STADT SINSHEIM

Bebauungsplan Nr. 33 „Stadion Sinsheim Süd“ – 2. Änderung (Solarcarports)

Fassung vom 24.10.2013

über die 2. Änderung des Bebauungsplans Nr. 33 „Stadion Sinsheim Süd“

Beispielhafte Visualisierung der geplanten Solar-Carports:

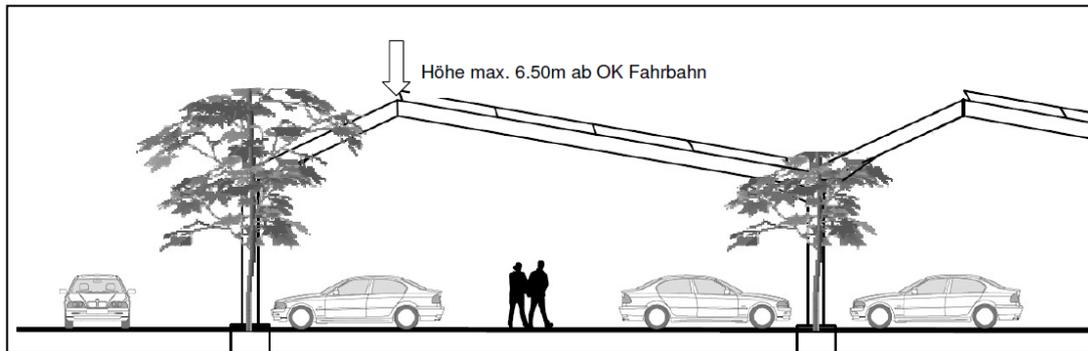
Anlass für die 2. Bebauungsplan-Änderung ist, dass der südöstliche Teil der Parkplatzflächen mit „Solar-Carports“ der Fa. WIRSOL überstellt werden soll. Solar-Carports sind Metall-Tragkonstruktionen, die über den Fahrgassen und Parkplatzflächen errichtet und großflächig mit Solarmodulen bestückt werden.

Die Errichtung der „Solar-Carports“ ist nur innerhalb des im Deckblatt zur 2. Bebauungsplanänderung festgesetzten Teilbereichs zulässig. Dieser Bereich liegt im Südosten des Stadiongebäudes, womit die Sichtbeziehung zwischen Autobahn A 6 / Stadionszufahrt auf das Stadiongebäude / Haupteingang nicht beeinträchtigt wird. Eine entsprechende Simulation hat ergeben, dass der betreffenden Bereich auch nicht durch den Schattenwurf des südlich des Stadions befindliche Hallen- und Wellness-Bades beeinträchtigt wird.

Die Carports sind nur in einer Gesamthöhe bis max. 6.50m zulässig (siehe u.a. Skizze). Die geplante Traufhöhe (tiefster Punkt der Dachfläche) beträgt 4.00m. Im Fahrbahnbereich ist durchgängig eine Höhe von mind. 4.50m gewährleistet (Feuerwehr). Die größten Längen der Carports liegen bei ca. 100m. Die Anlage hat eine Jahresleistung von ca. 2.300.500 kWh; das entspricht ca. 580 3- bis 4-Personen-Haushalten mit einem Jahresverbrauch von ca. 4.000 kWh. Die jährliche CO²-Einsparung gibt der Hersteller mit ca. 1.976 Tonnen an.

- *(Zulässig sind ...)* Überdachungen der Parkplätze durch „Solar-Carports“ innerhalb des im Deckblatt zur 2. Bebauungsplanänderung festgesetzten Teilbereichs (Solar-Carports sind Metall- Tragkonstruktionen, die über Fahrgassen und Stellplatzflächen errichtet und großflächig mit Solarmodulen bestückt werden). Die max. zulässige Höhe der Carports beträgt 6.50m ab Oberkante der angrenzenden Fahrbahn.
